**Европейская экономическая комиссия****Комитет по внутреннему транспорту****Всемирный форум для согласования правил  
в области транспортных средств****183-я сессия**

**Соглашение 1958 года:****Рассмотрение проектов поправок к существующим  
правилам ООН, представленных GRVA****Предложение по дополнению 2 к поправкам серии 01  
к Правилам № 152 ООН (САЭТ для транспортных  
средств категорий M<sub>1</sub> и N<sub>1</sub>)****Представлено Рабочей группой по автоматизированным/  
автономным и подключенным транспортным средствам\***

Рис. 1

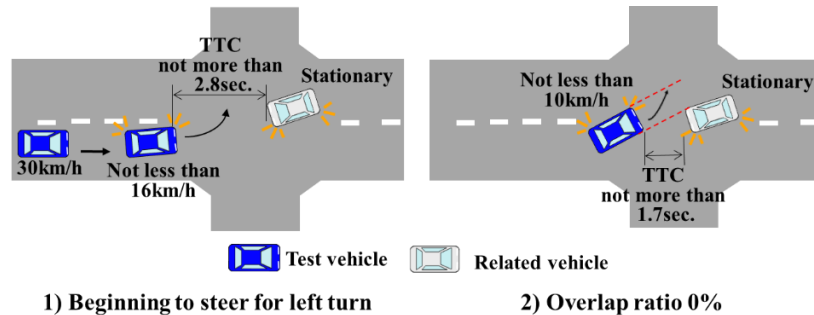
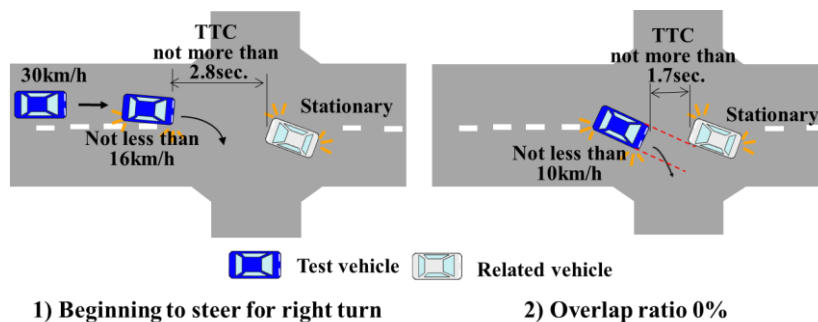
- 1.1 В этом сценарии данное транспортное средство поворачивает налево или направо перед встречным транспортным средством, которое остановилось для выполнения поворота налево или направо на перекрестке.

Данное транспортное средство движется со скоростью 30 км/ч (с допуском +0/-2 км/ч) в направлении перекрестка и замедляется путем торможения до скорости не менее 16 км/ч в точке, где данное транспортное средство начинает выкруливать влево/вправо, а время до столкновения (ВДС) со встречным транспортным средством составляет не более 2,8 секунды. Когда данное транспортное средство выполняет поворот налево или направо на перекрестке, скорость снижается до не

менее 10 км/ч, а затем оно движется с постоянной скоростью. ВДС со встречным транспортным средством составляет не более 1,7 секунды в момент, когда коэффициент перекрытия между данным транспортным средством и встречным транспортным средством становится равным 0.

Рис. 2

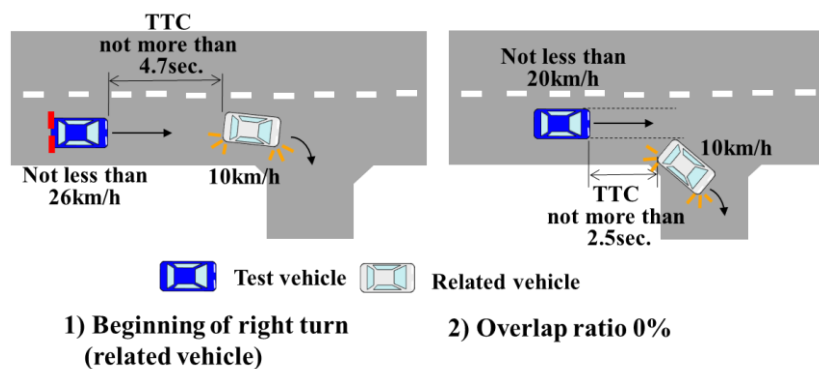
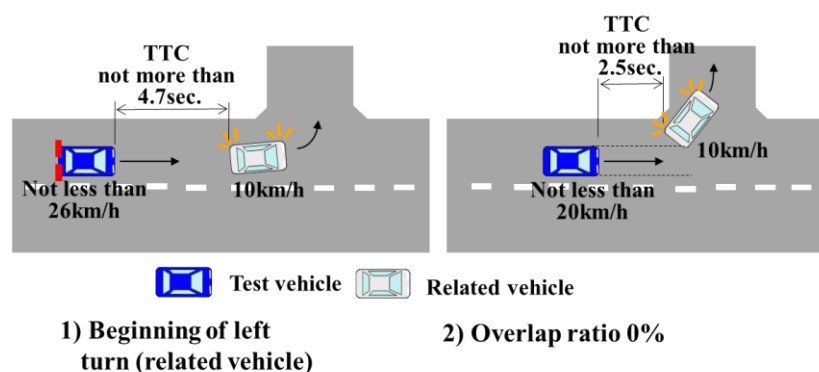
- 2.1 В этом сценарии данное транспортное средство следует за впереди идущим транспортным средством. Затем впереди идущее транспортное средство поворачивает на повороте направо или налево, а данное транспортное средство движется по прямой.
- 2.2 Пример подробного сценария:

Как впереди идущее транспортное средство, так и данное транспортное средство движутся со скоростью 40 км/ч (с допуском +0/-2 км/ч) по прямой дороге. Впереди идущее транспортное средство замедляется путем торможения до скорости 10 км/ч (с допуском +0/-2 км/ч), чтобы повернуть на повороте направо или налево, а данное транспортное средство также замедляется путем торможения для соблюдения соответствующей дистанции до впереди идущего транспортного средства. Когда впереди идущее транспортное средство начинает выполнять поворот направо или налево, скорость движения данного транспортного средства составляет не менее 26 км/ч, а ВДС с впереди идущим транспортным средством — не более 4,7 секунды. После этого данное транспортное средство замедляется до скорости не менее 20 км/ч,

а затем движется с постоянной скоростью. ВДС с впереди идущим транспортным средством составляет не более 2,5 секунды в момент, когда коэффициент перекрытия между данным транспортным средством и впереди идущим транспортным средством становится равным 0 %.

Рис. 3

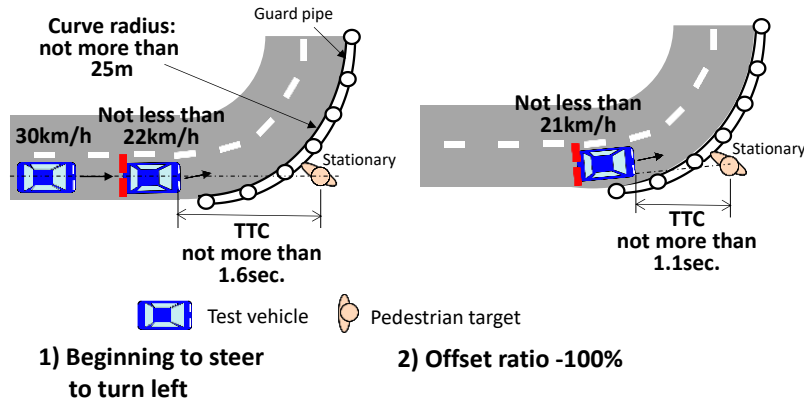
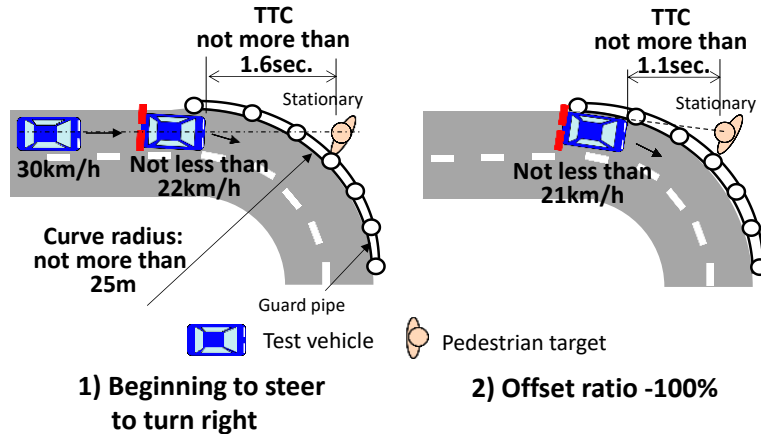
3.1 В этом сценарии данное транспортное средство движется по дороге с кривой малого радиуса, с внешней стороны которой установлено трубчатое ограждение, а неподвижное транспортное средство (категории М1), неподвижный объект — пешеход или неподвижный объект — велосипед располагается непосредственно за трубчатым ограждением на продолжении центральной оси полосы движения.

Данное транспортное средство движется со скоростью 30 км/ч (с допуском  $\pm 2$  км/ч) в направлении кривого участка, радиус которого на внешней стороне дороги составляет не более 25 м, и замедляется путем торможения до скорости не менее 22 км/ч в точке входа в кривую. ВДС с неподвижным объектом составляет не более 1,6 секунды, когда данное транспортное средство начинает двигаться по кривой. На кривой данное транспортное средство движется по внешней полосе, а не по центру дороги. Затем данное транспортное средство продолжает

двигаться по кривой с постоянной скоростью не менее 21 км/ч. ВДС с неподвижным объектом составляет не более 1,1 секунды в момент, когда коэффициент перекрытия между данным транспортным средством и неподвижным транспортным средством становится равным 0 % или когда коэффициент смещения между данным транспортным средством и центром неподвижного объекта-пешехода или неподвижного объекта-велосипеда становится равным — 100 %.

Рис. 4

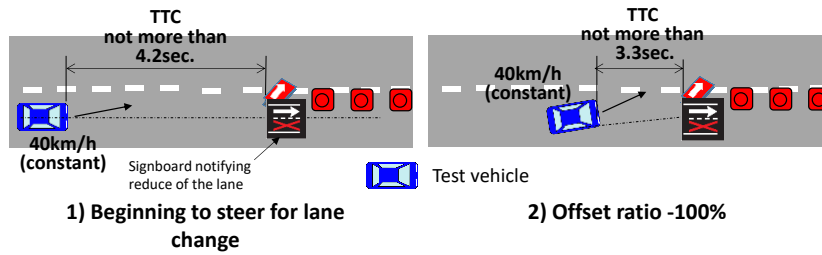
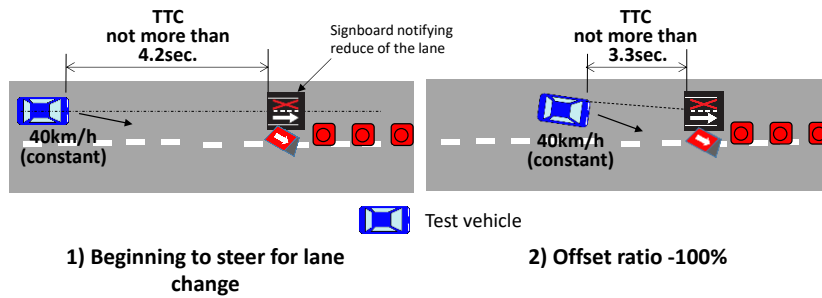
4.1 В этом сценарии данное транспортное средство выполняет смену полосы движения перед щитом, который расположен в центре полосы движения и информирует водителя о сужении проезжей части.

Данное транспортное средство движется по прямой дороге со скоростью 40 км/ч (с допуском  $\pm 2$  км/ч) и начинает выруливать, чтобы сменить полосу движения перед щитом с информацией о сужении проезжей части. Никакие другие транспортные средства не приближаются к

данному транспортному средству. ВДС с щитом составляет не более 4,2 секунды в момент, когда данное транспортное средство начинает выкруливать. Во время смены полосы движения скорость данного транспортного средства является постоянной, а ВДС с щитом не превышает 3,3 секунды в момент, когда коэффициент смещения между данным транспортным средством и центром щита становится равным -100 %.
